令和5年11月8日

合同会社 G-Bio 石巻須江

## G-Bio 石巻須江発電事業環境影響評価書の再手続きの適用除外について

【別紙 1】：変更前の走行ルートと変更後の走行ルートの比較図

工事中の残土搬出車走行ルート(評価書):北側、南側の2ルート

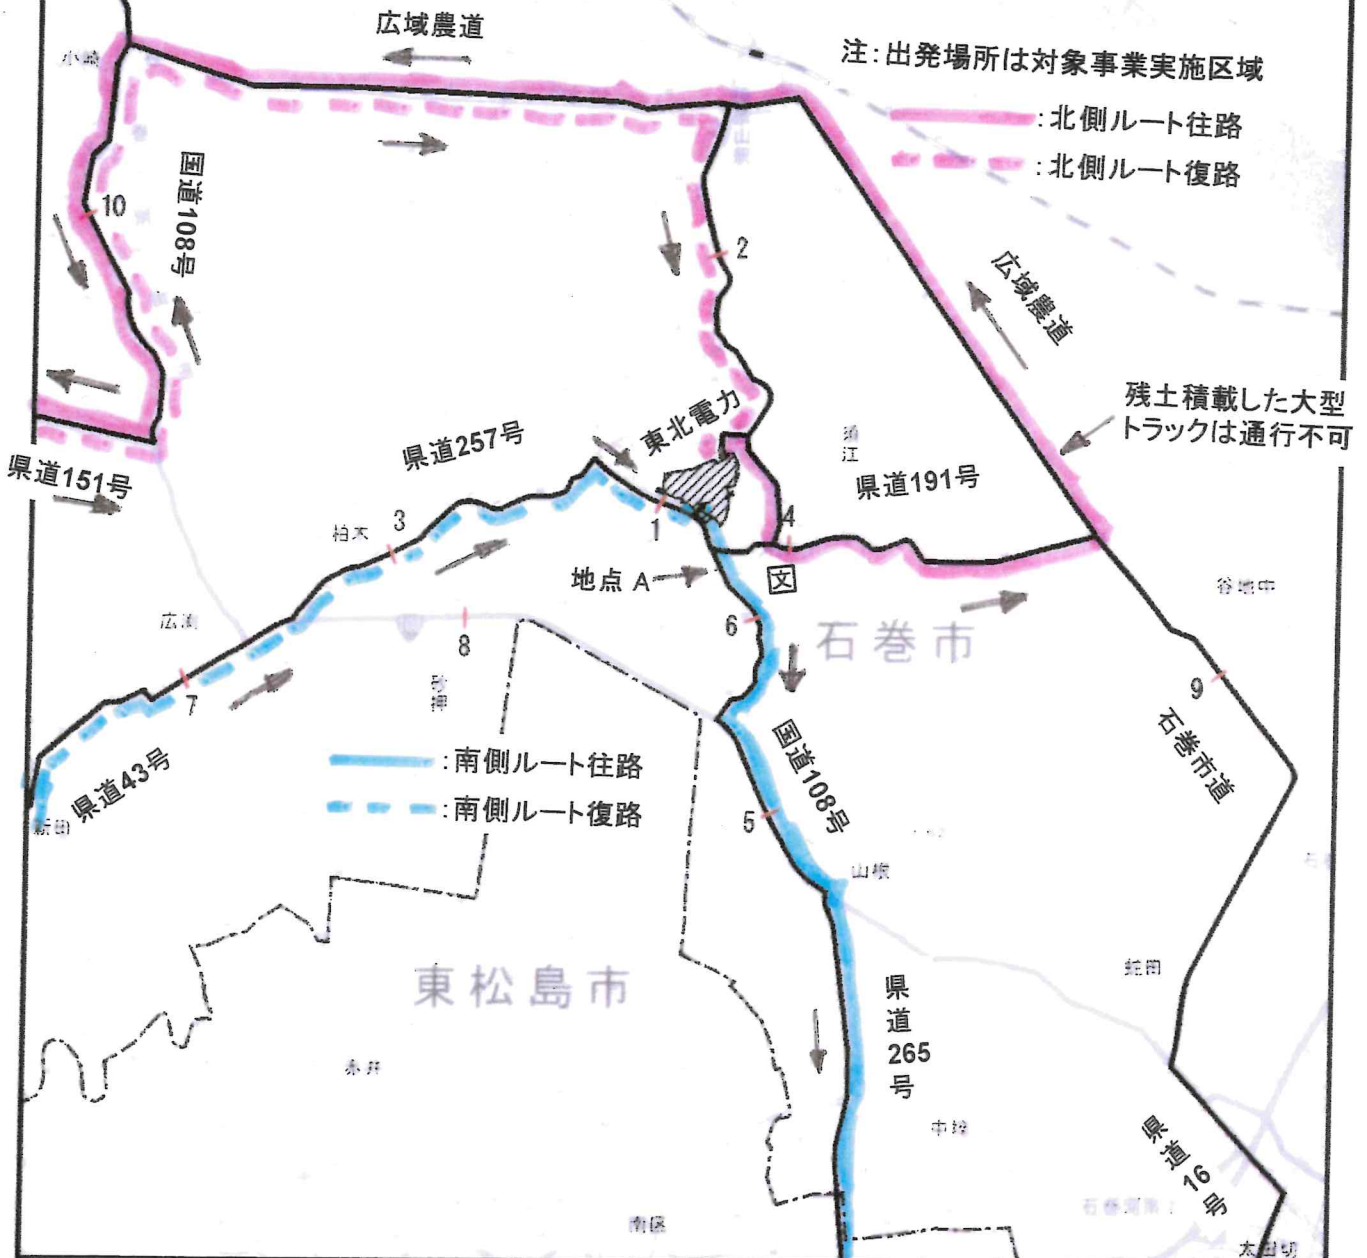
- ・北側ルートの問題点:残土積載した大型トラックは広域農道は重量オーバーで通行不可(空車は可能)
- ・南側ルートの問題点:県道191号から須江小学校前の道路に通じる一部の区間は、道路幅が狭く、対面通行が出来ない。(地点A)

- ・残土積載大型トラックは広域農道非通過
- ・残土搬出量減少により残土積載大型トラックは1ルート120台/日とする
- ・残土積載トラック以外の大型車は12台/日は、地点6を非通過(県道191号を往復) 五人

工事中の残土搬出車走行ルート:北側、南側の2ルート

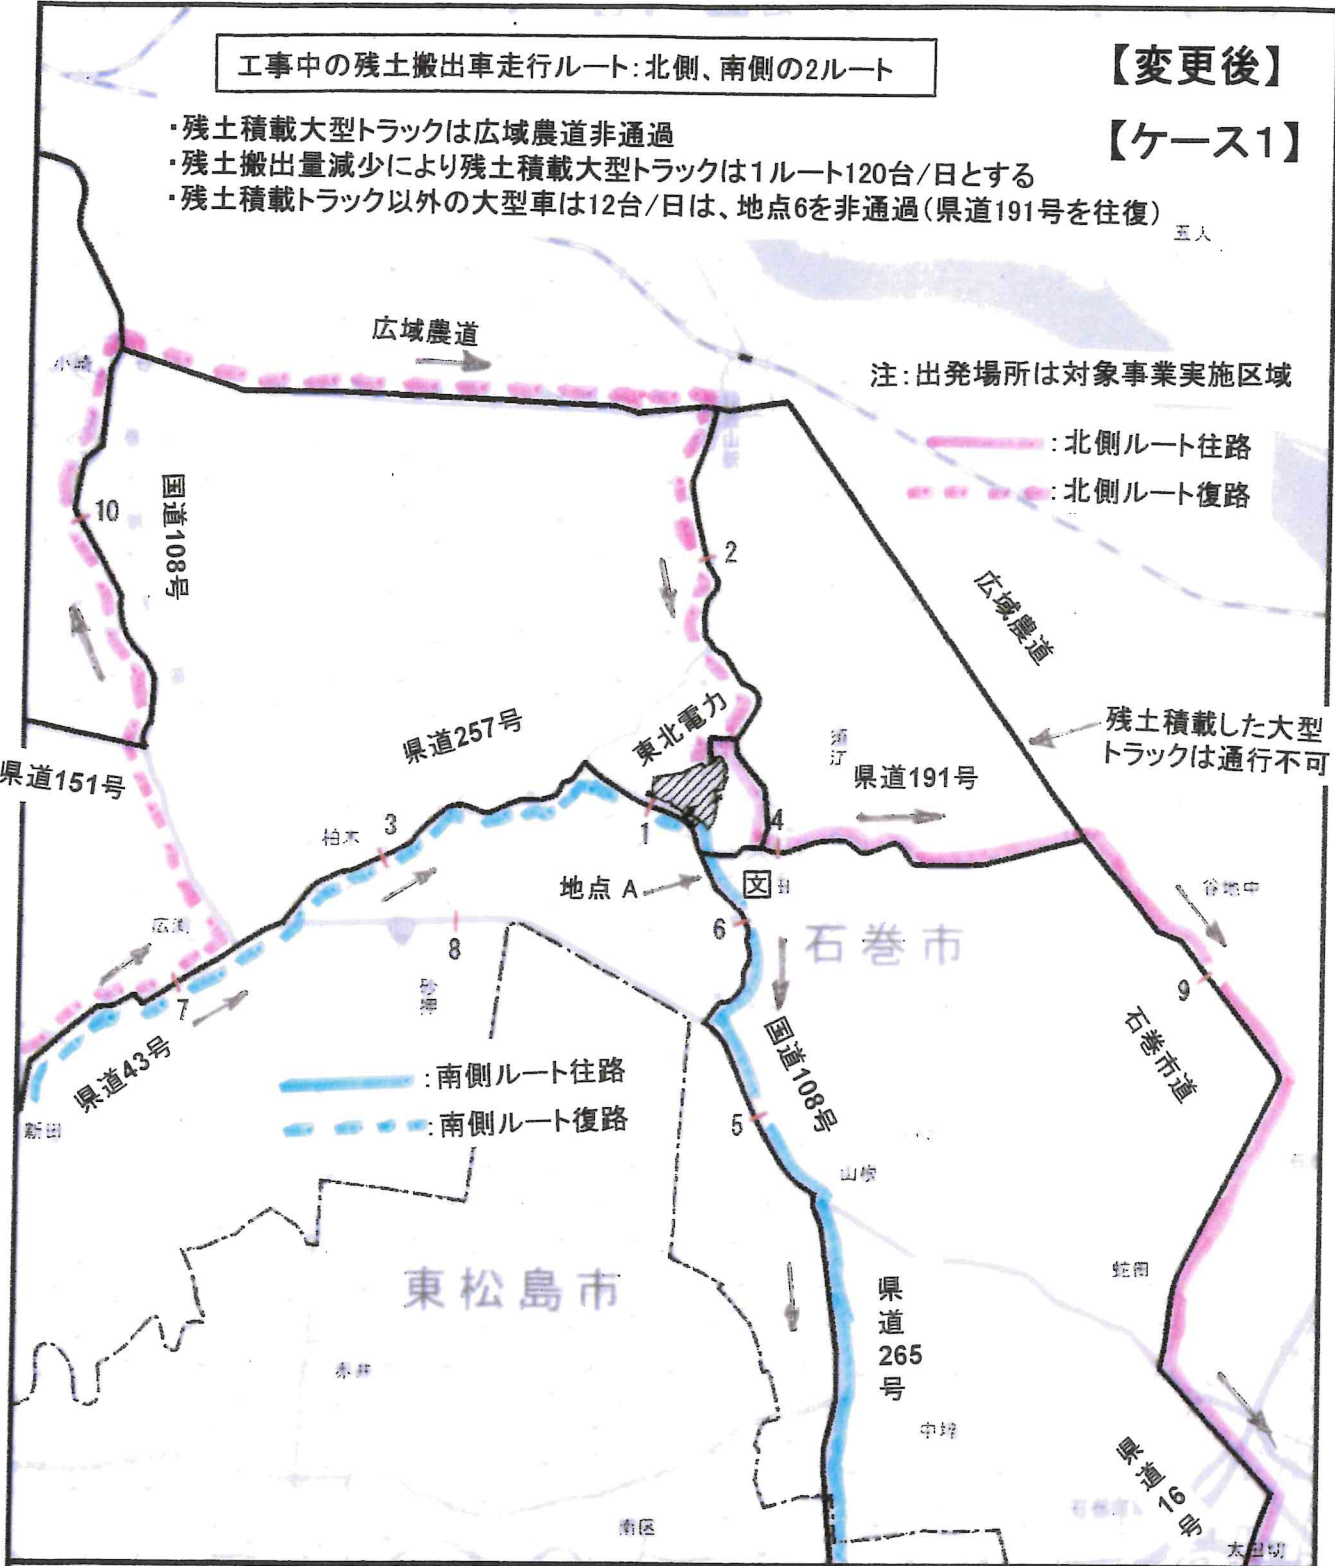
- ・残土積載大型トラックは広域農道非通過
- ・ケース1で地点7で残土搬出大型トラックが大幅に増加するので地点7の増加を防ぐ為に、復路は地点9へ通過させる
- ・残土搬出量減少により残土積載大型トラックは1ルート120台/日
- ・残土積載トラック以外の大型車は12台/日は、地点6を非通過(県道191号を往復)

【変更後】  
【ケース3】

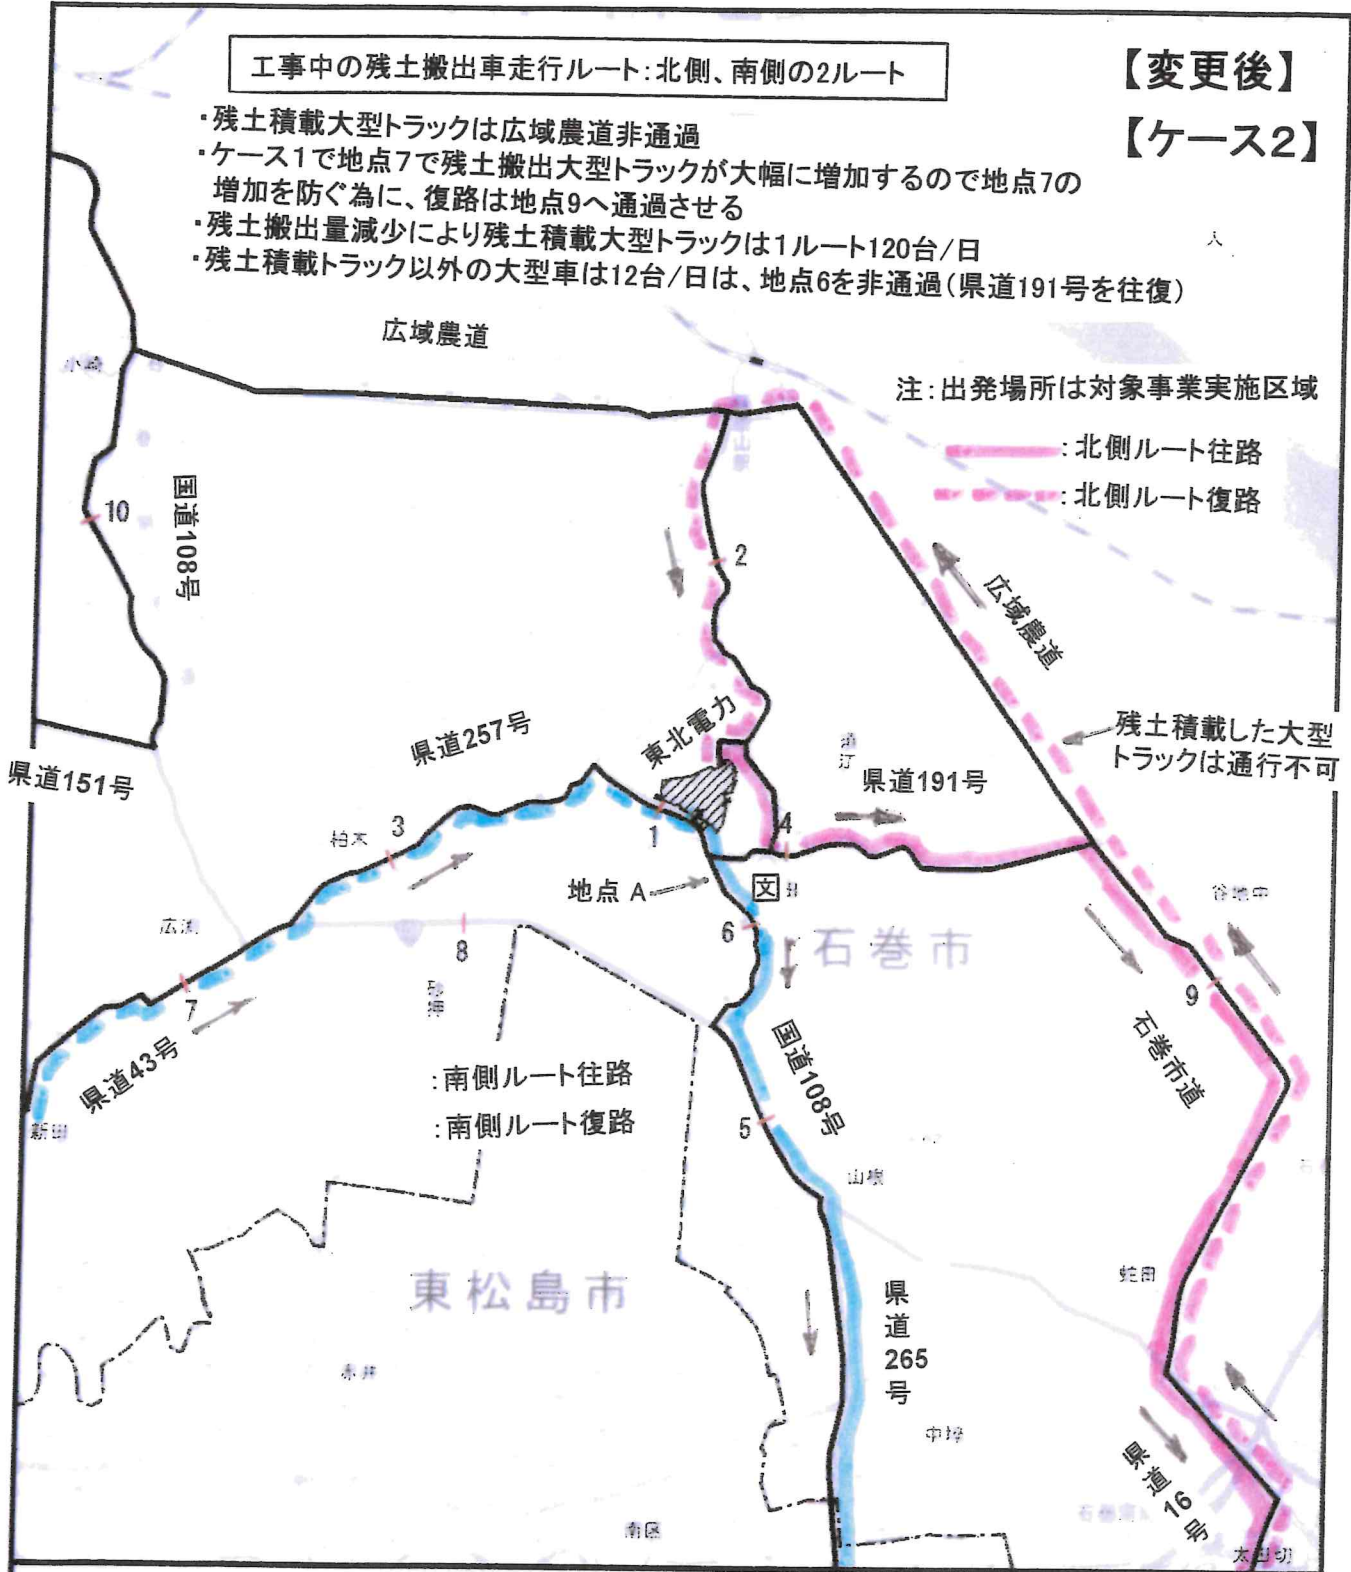
・ケース1に対して、道路幅が狭い地点A(=地点6)を非通過とし、復路は地点7を通過

【ケース4】

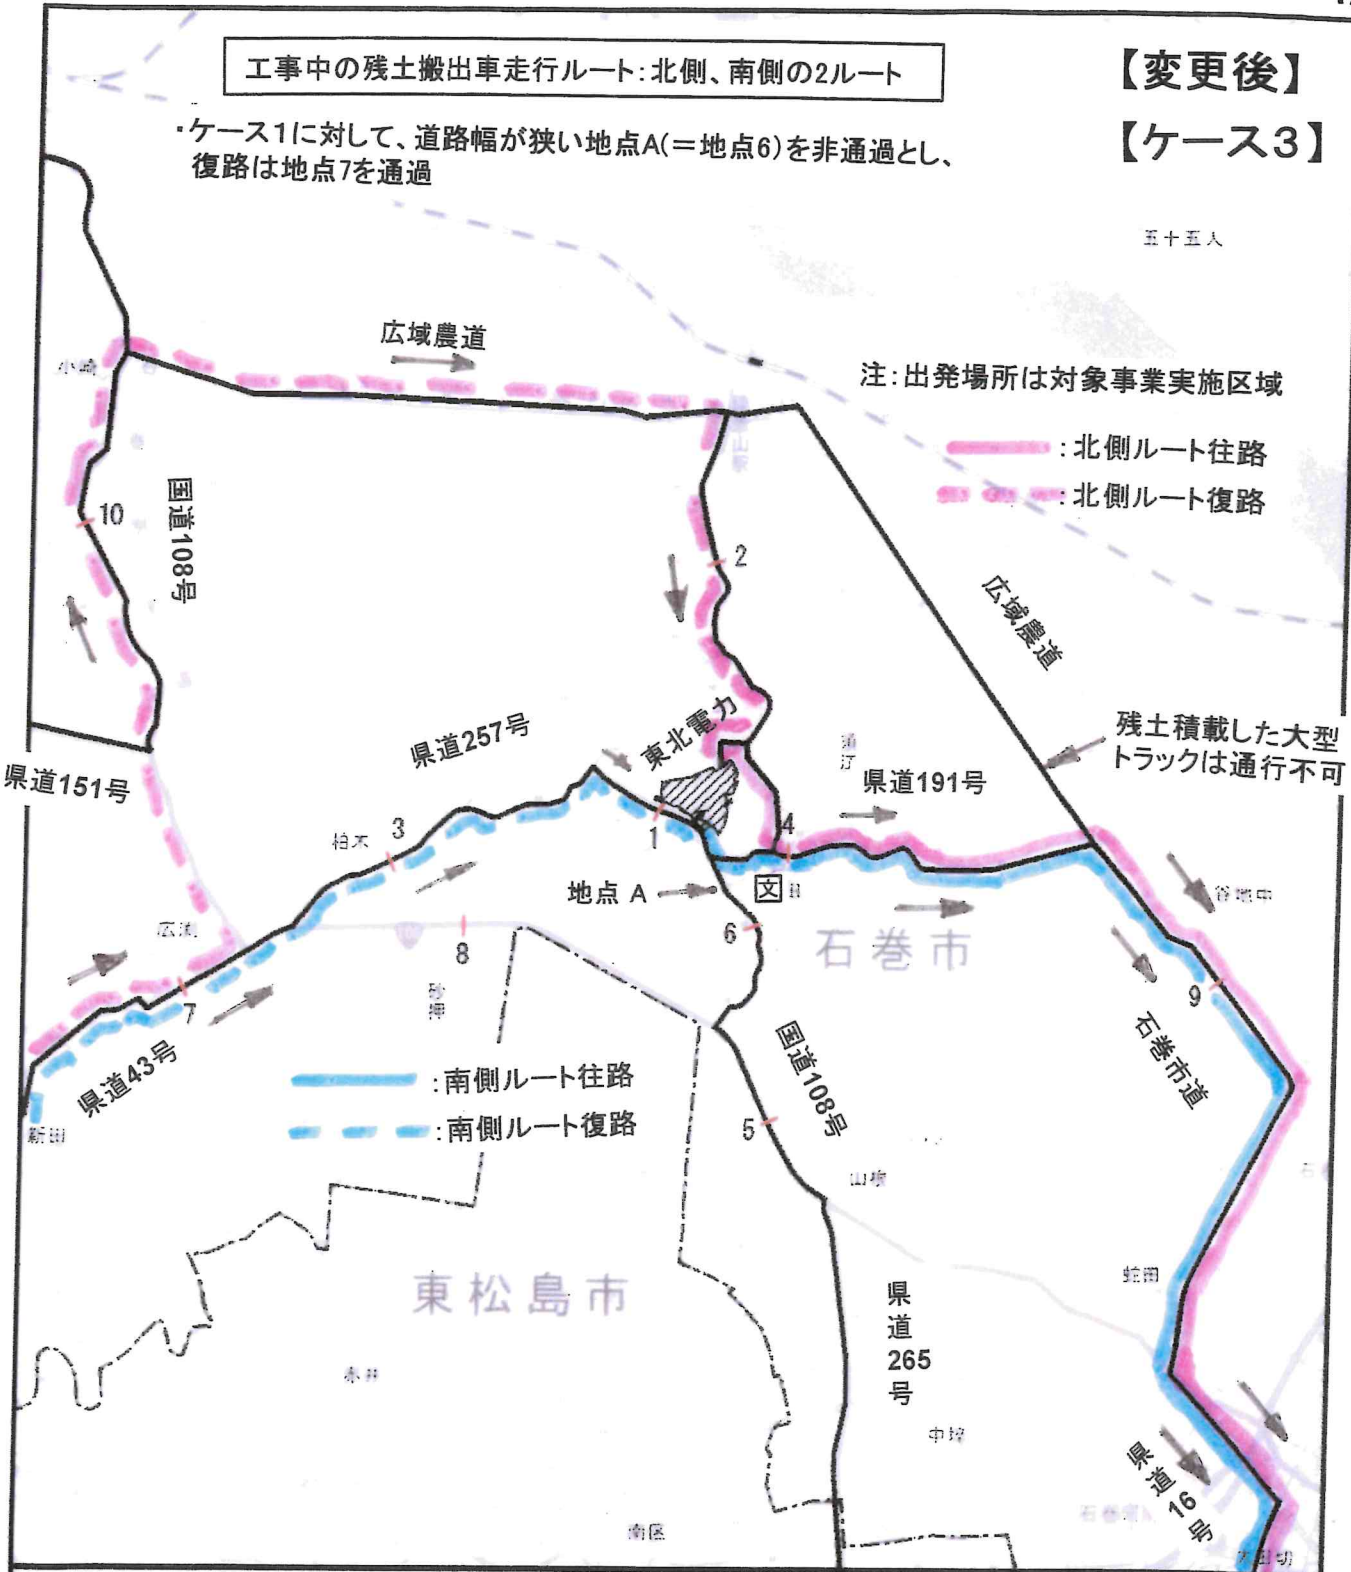
・ケース2に対して、道路幅が狭い地点A(=地点6)を非通過とし、復路は地点9を通過

供用(運転開始)後の大型車走行ルート(評価書)

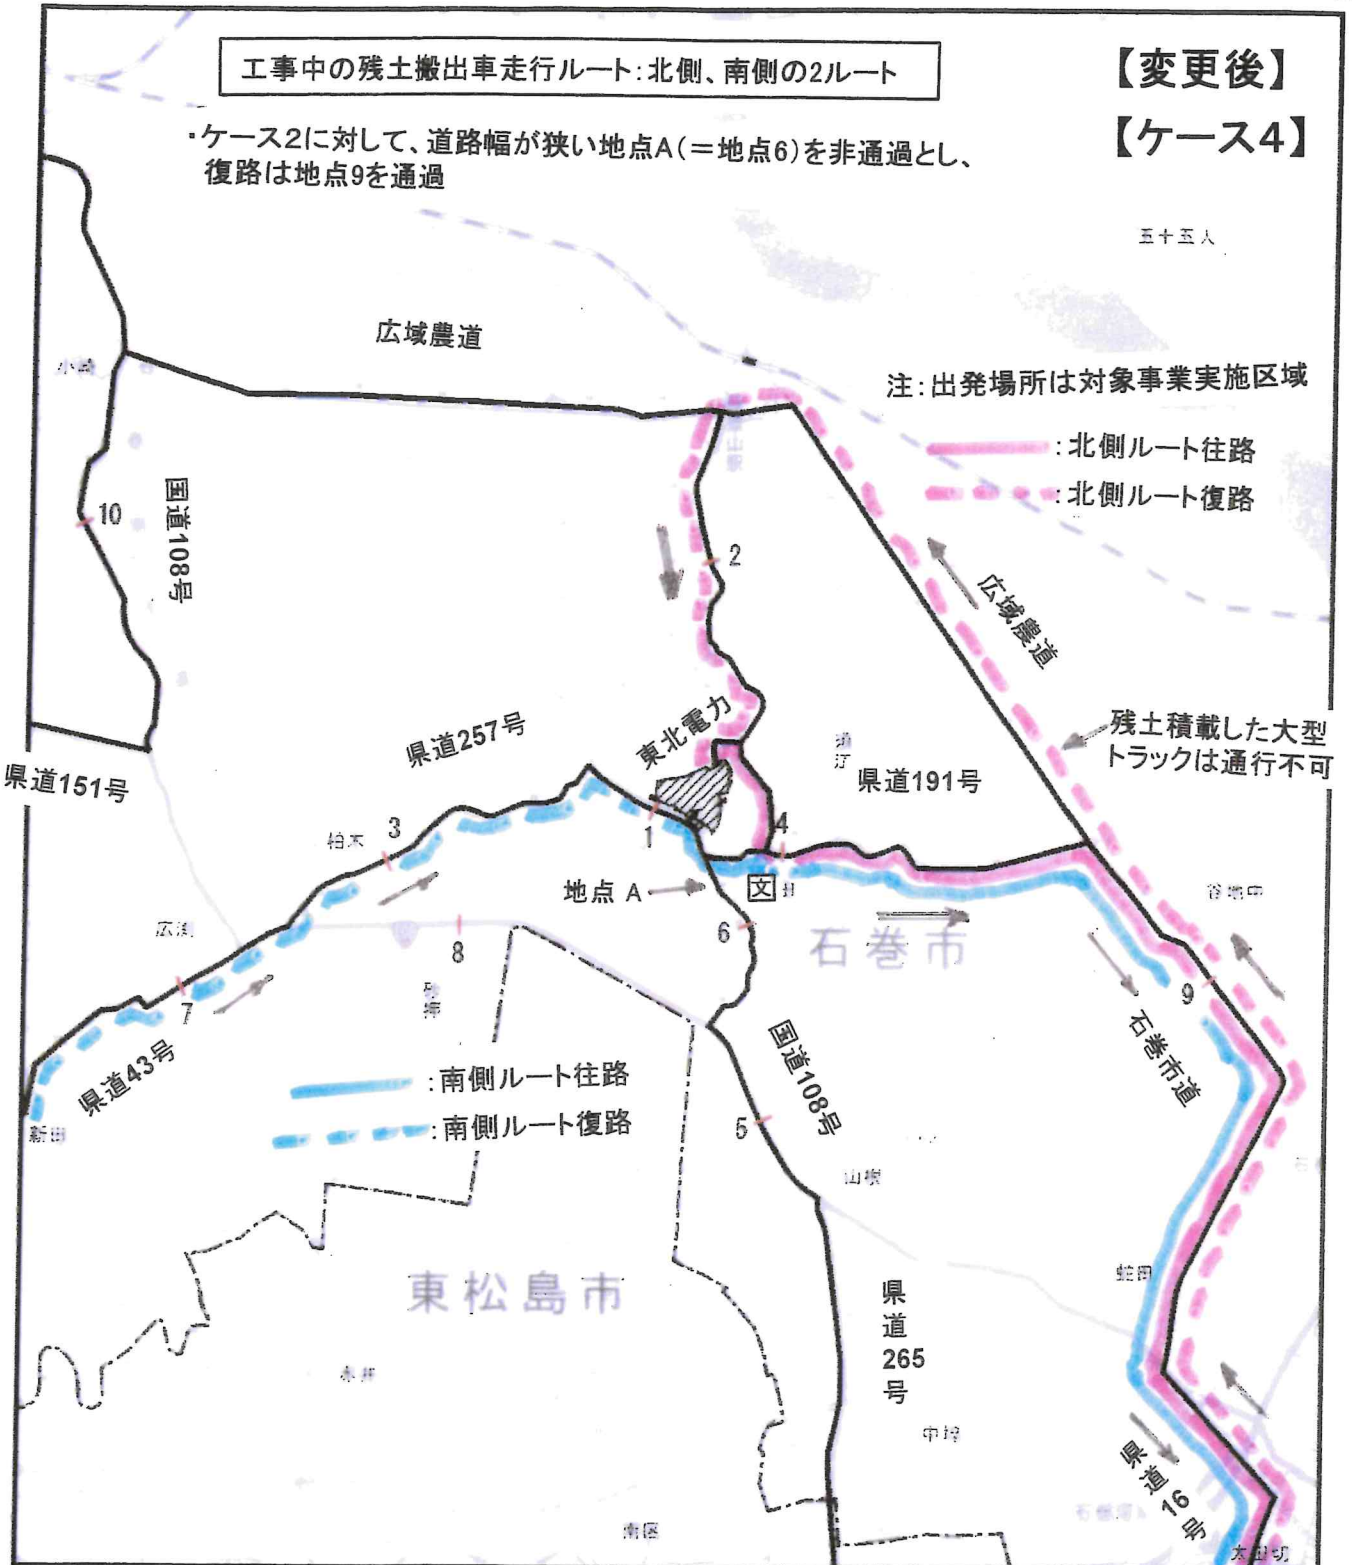
・往路の問題点: 須江小学校前の道路から県道191号に通じる一部の区間は、道路幅が狭く、対面通行が出来ない。(地点A)
